PROVINCIA DI LECCE

Servizio Tutela Ambientale e Transizione Ecologica

Realizzazione di un impianto fotovoltaico e delle relative opere di trasporto e cessione dell'energia prodotta, potenza nominale 13,739 mw, da realizzarsi nei comuni di Sogliano Cavour e Cutrofiano in provincia di Lecce".

ALLEGATO 1 - ISTRUTTORIA TECNICO-AMMINISTRATIVA

Figura 2 - Particolare sottostrutture con tracker monoassiale (immagine da elaborato EG.3.4)

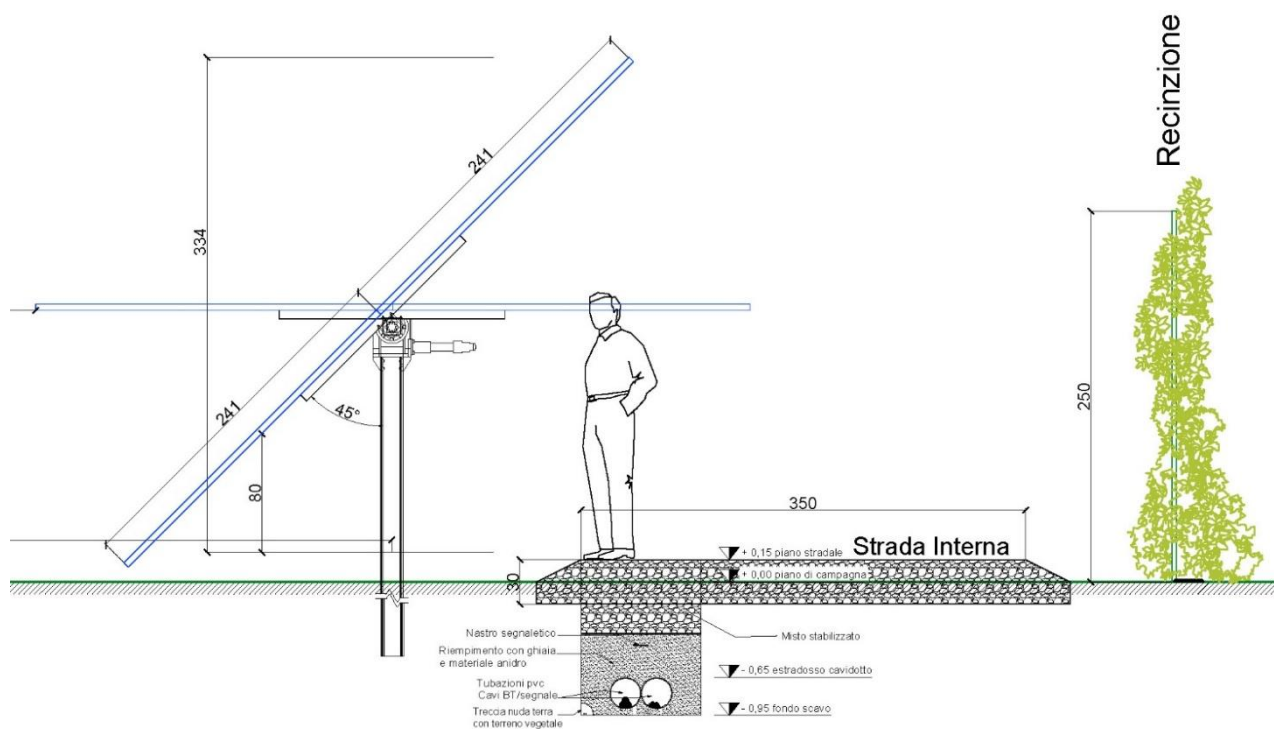
¹ Si evidenzia che lo schema di inseguitore assiale rappresentato nell'elaborato specialistico "EG.3.4 - Particolari tipologici: strutture a inseguimento monoassiale e recinzioni" è diverso dallo schema tipo indicato a pag. 11 della Relazione tecnica descrittiva (elaborato R.1.2).

Figura 17 - Carta delle distanze

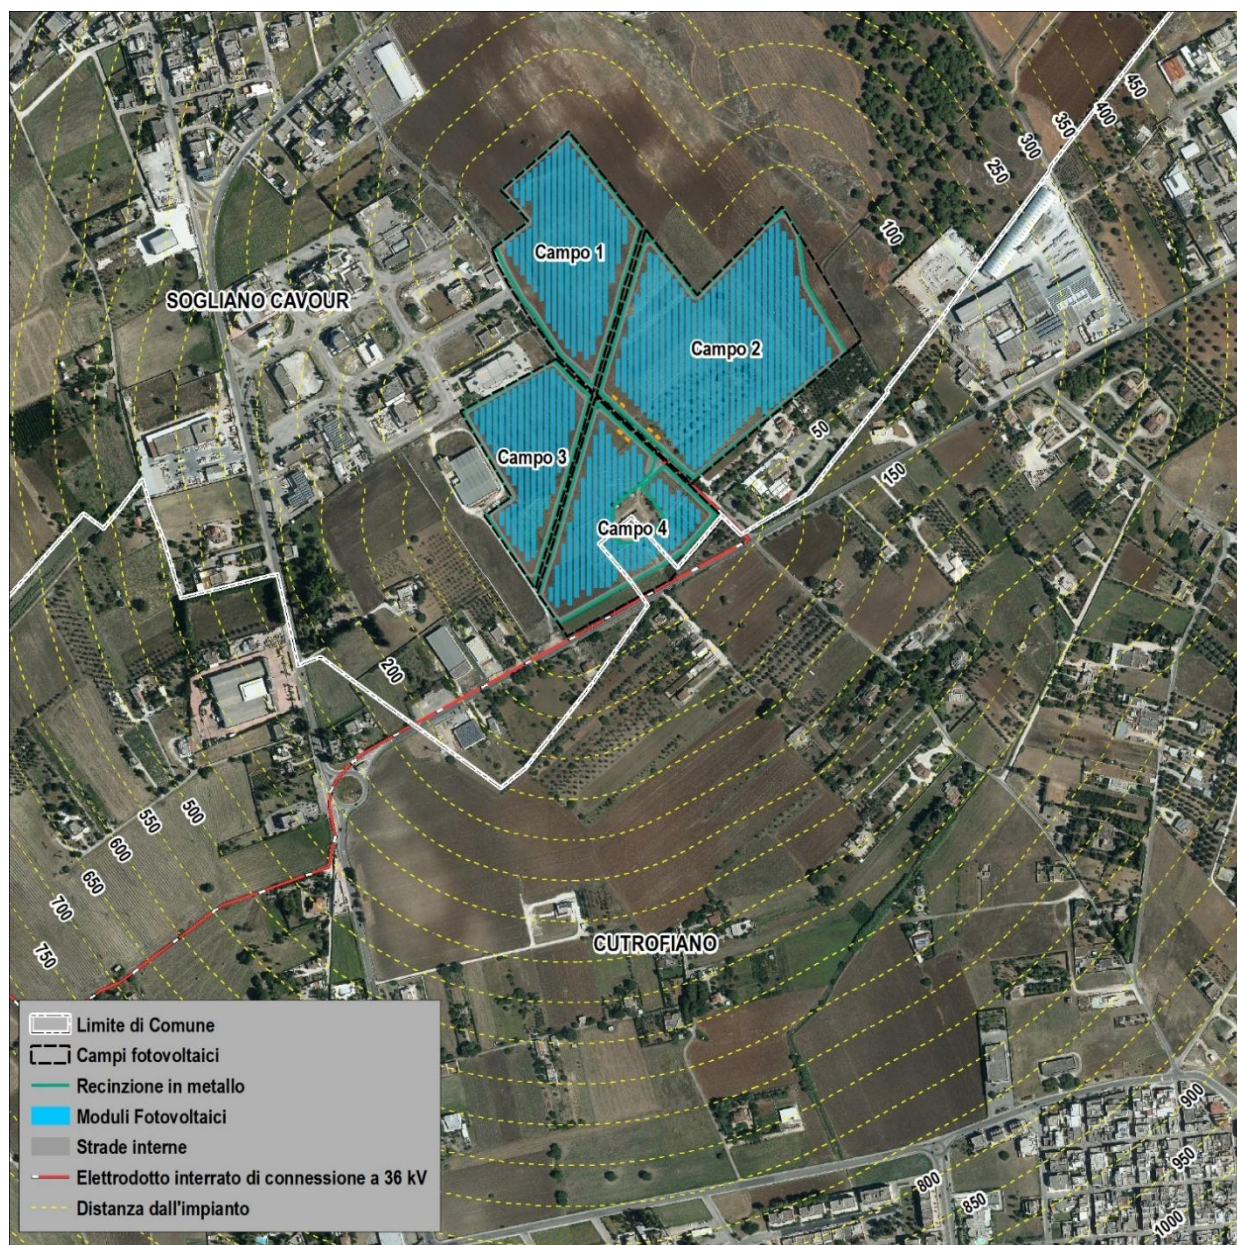
L'area di impianto (cfr. Figura 17):

Dalla consultazione degli elaborati progettuali SPA.1 – Studio Preliminare Ambientale e EG.4.4 – Studio dell'intervisibilità prodotti dalla Società si può avere una prima stima dell'impatto visivo dell'impianto (cfr. Figure 18, 19 e 20). Come si può osservare l'impianto, una volta realizzato, risulterà visibile da ampie superfici.

Le misure di mitigazione, anche considerando l'altezza massima dei pannelli potranno ridurre quest'effetto una volta che le piante abbiano raggiunto la maturità ma, comunque, resterebbe una barriera che, ancorché verde, sarebbe alta almeno 4 m e lunga complessivamente 3,5 km ostacolando la visuale panoramica dei luoghi.

Figura 20 - Carta di intervisibilità (Elaborato EG.4.4)

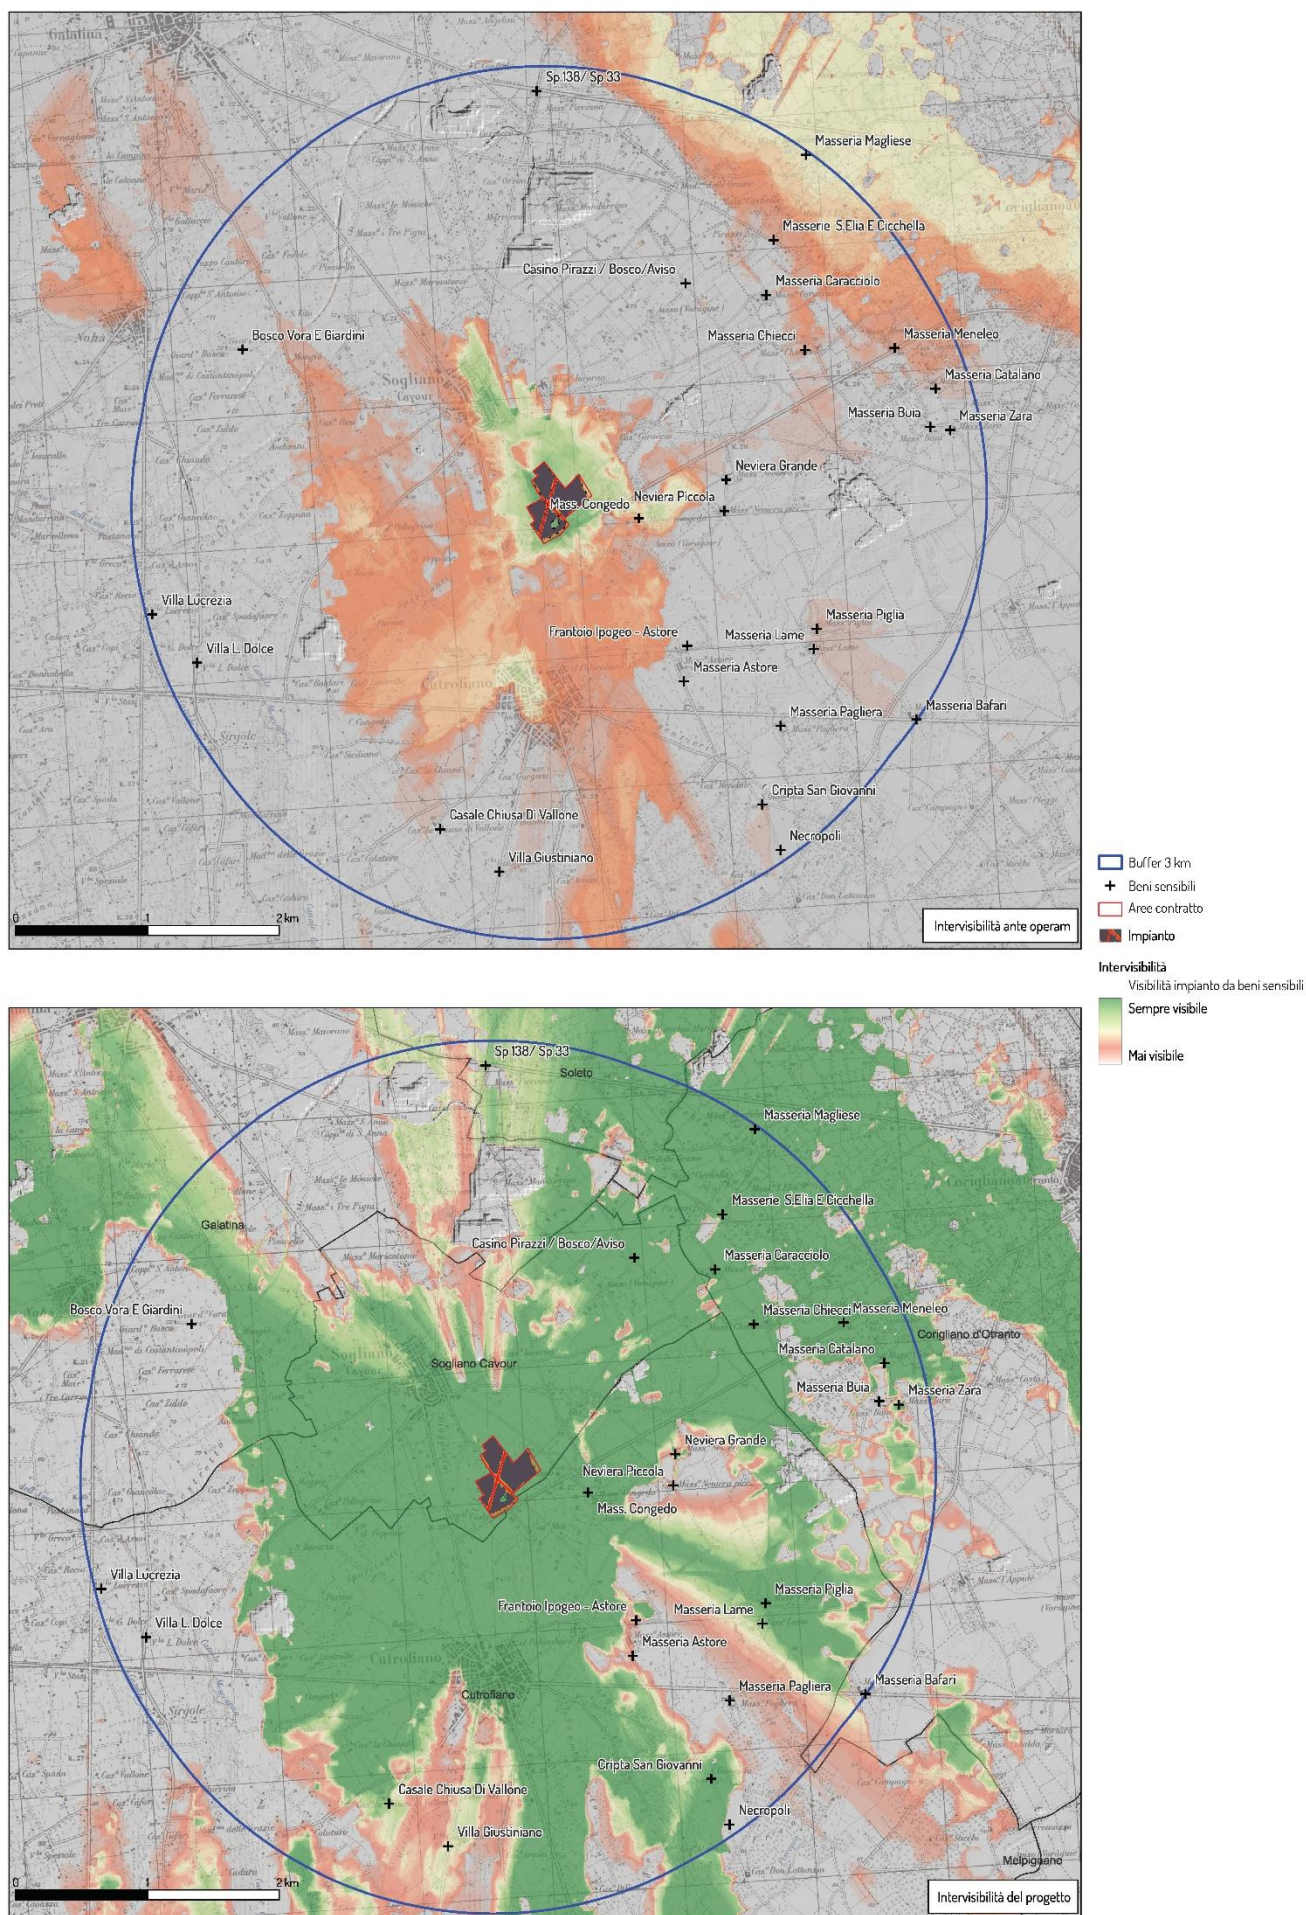
Anche questo aspetto va approfondito in sede di VIA.

Figura 21 - Il sistema delle tutele del PPTR

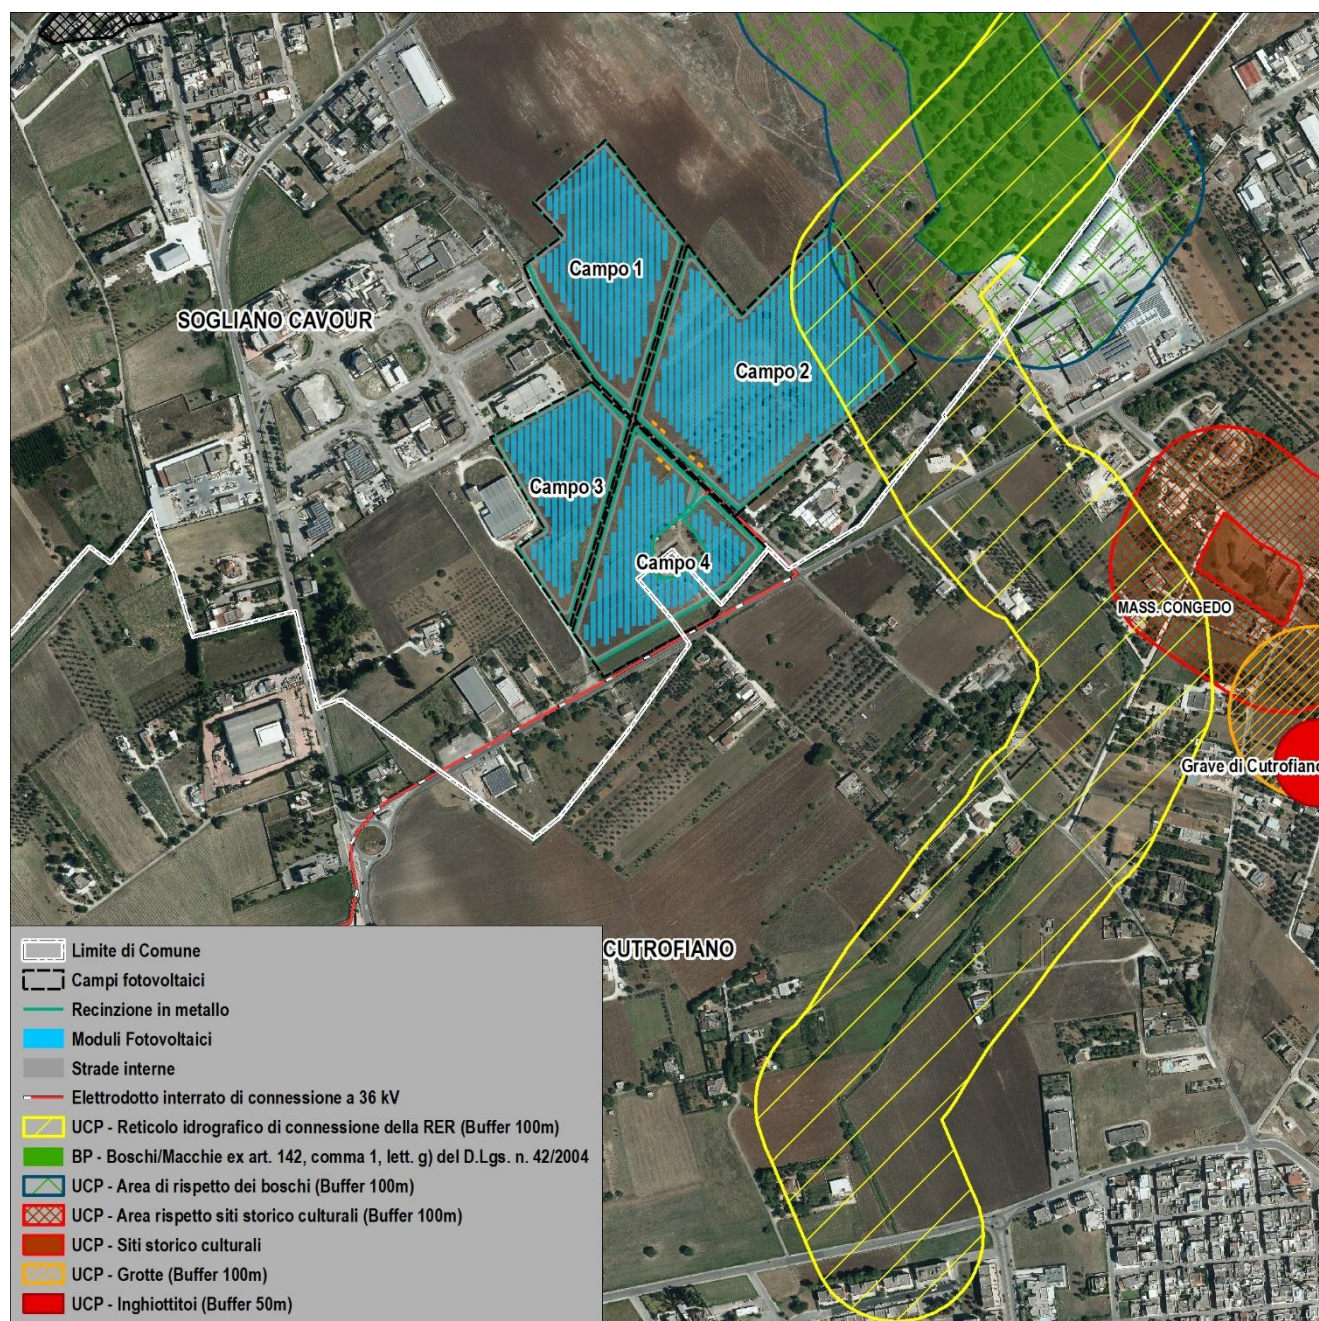
La scelta localizzativa e la conformazione dell'impianto determinano, inoltre, delle interferenze con alcuni Ulteriori Contesti Paesaggistici del vigente Piano Paesaggistico Territoriale Regionale (PPTR) approvato con D.G.R. n. 176/2015 e ss.mm.ii. - nello specifico, con UCP-Reticolo idrografico di connessione della RER e UCP-Area di rispetto dei boschi - e con la campagna del ristretto.

In merito a dette interferenze l'impianto presenta dei contrasti rispetto a quanto disciplinato dagli articoli rispettivamente 47 e 63 della NTA del PPTR e con il progetto strategico del PPTR denominato Patto Città-Campagna. Sull'argomento occorre evidenziare che l'art. 22 del D.Lgs. n. 199/2021 stabilisce *"nei procedimenti di autorizzazione di impianti di produzione di energia elettrica alimentati da fonti rinnovabili su aree idonee, ivi inclusi quelli per l'adozione del provvedimento di valutazione di impatto ambientale, l'autorità competente in materia paesaggistica si esprime con parere"*

Figura 22 – Det. Dir. n. 162/2014 - Valutazione impatti consumo suolo – Criterio A

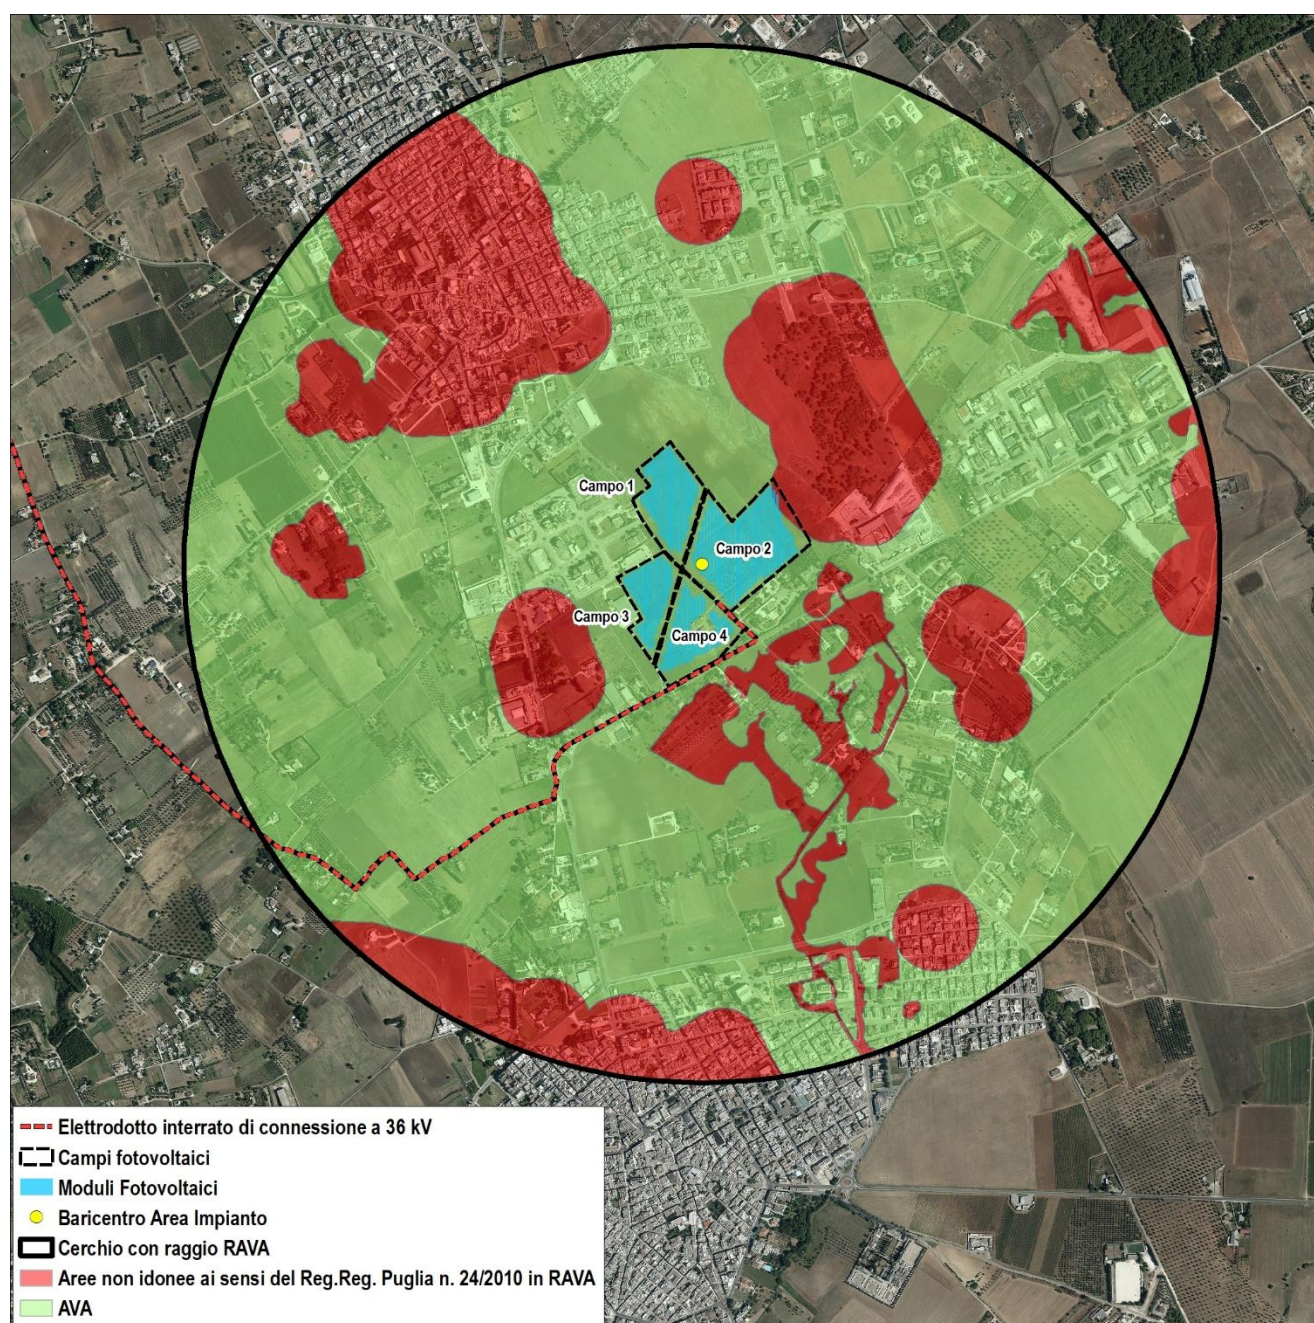
In aggiunta, al fine di definire l'impatto relativo al *CONSUMO DI SUOLO- IMPERMEABILIZZAZIONE (SOIL SEALING)* in relazione alla sensibilità paesaggistica e culturale dell'area, occorre evidenziare che applicando i criteri per la valutazione degli impatti cumulativi definiti nella Det. Dir. n. 162/2014 del Dirigente del Servizio Ecologia della Regione Puglia con oggetto “D.G.R. n. 2122 del 23/10/2012 - Indirizzi applicativi per la valutazione degli impatti cumulativi di impianti di produzione di energia da fonti rinnovabili nella Valutazione di Impatto Ambientale. Regolamentazione degli aspetti tecnici e di dettaglio” (applicabile nel caso in specie trattandosi di un impianto fotovoltaico così detto “puro” e non agrivoltaico) ne deriverebbe quanto segue (cfr. Figura 22):

Figura 23 – Tavola 6 – Zonizzazione del P.R.G. del Comune di Sogliano Cavour approvato in via definitiva con D.G.R. Puglia n. 7552/1990

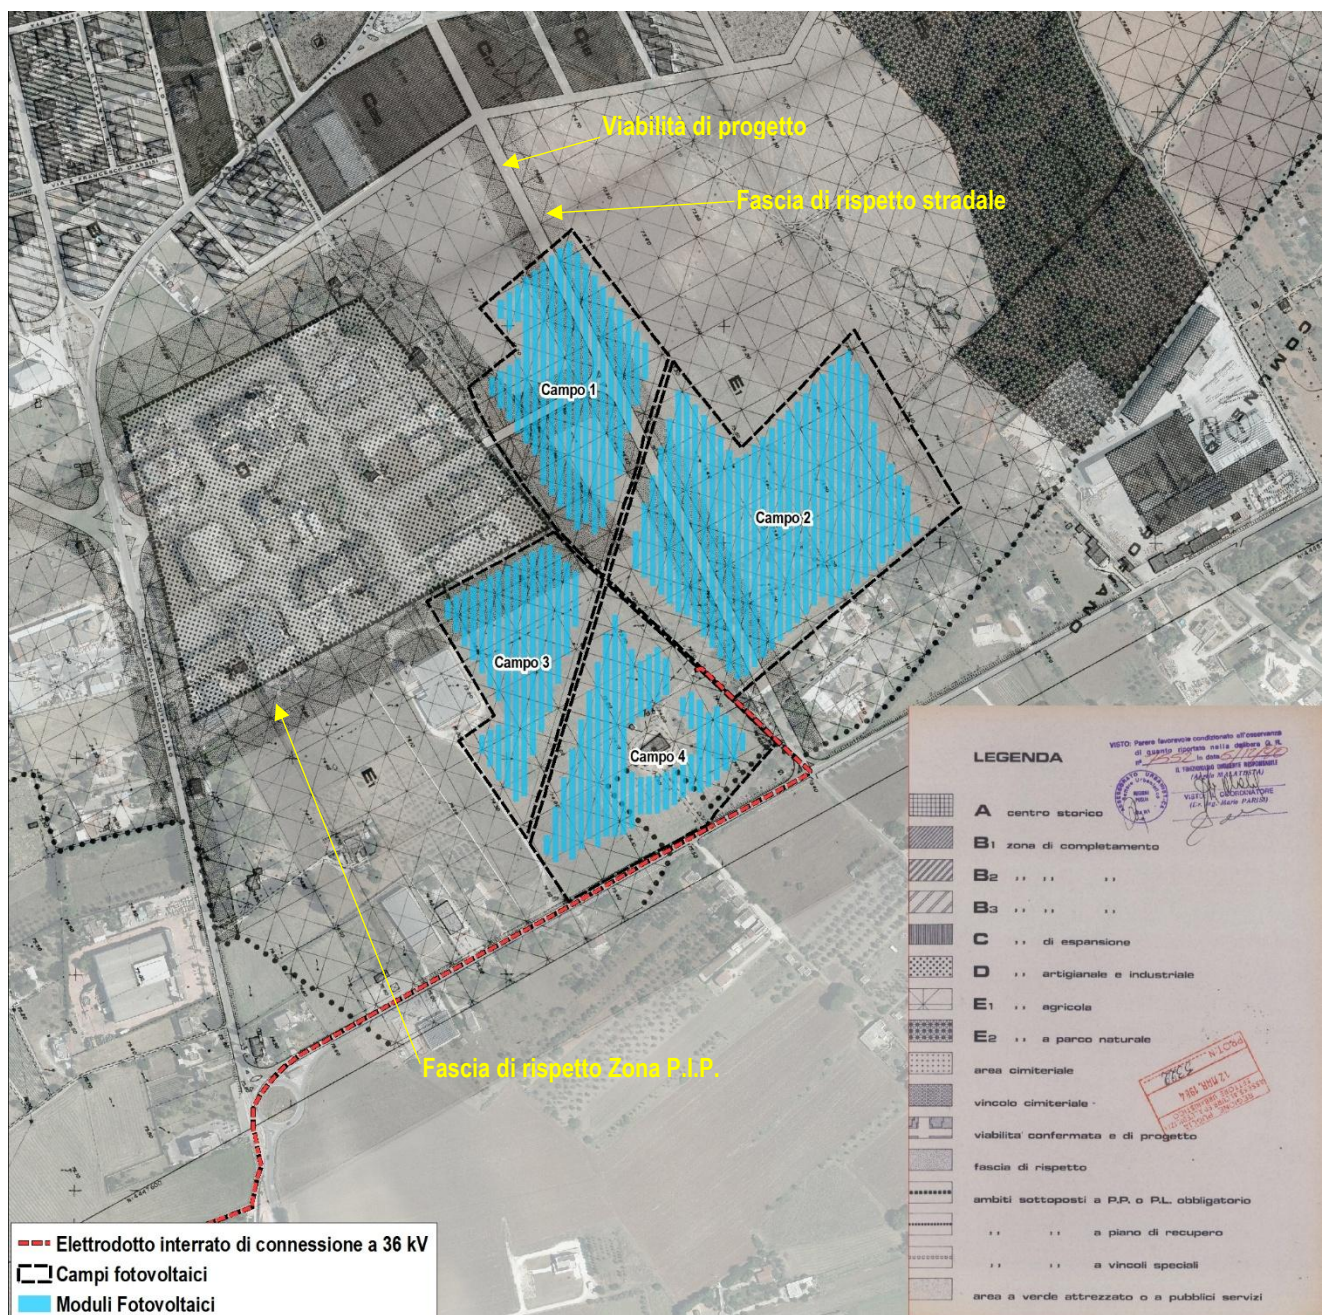
L'area di collocazione dei pannelli confligge con le seguenti previsioni urbanistiche:

Corre l'obbligo di precisare che il Servizio scrivente ha avuto a disposizione la Tavola del PRG sopracitata solo in occasione del parere reso dal Comune di Sogliano Cavour con la nota prot. n. 4315 del 16/05/2025 e ha potuto accertare quanto sopra indicato; la stessa tavola infatti non era stata prodotta nella prima fase del procedimento come peraltro, evidenziato, dallo stesso TAR Puglia sede di Lecce al punto 12.7.9 della Sentenza n. 619/2025 laddove è indicato **“PRG comunale ... che non è stato prodotto agli atti (il Comune di Sogliano Cavour si limita a copiare e incollare, nell'ambito della relazione, degli stralci di difficile lettura e che non si comprende nemmeno se si riferiscano all'area in questione)”**.
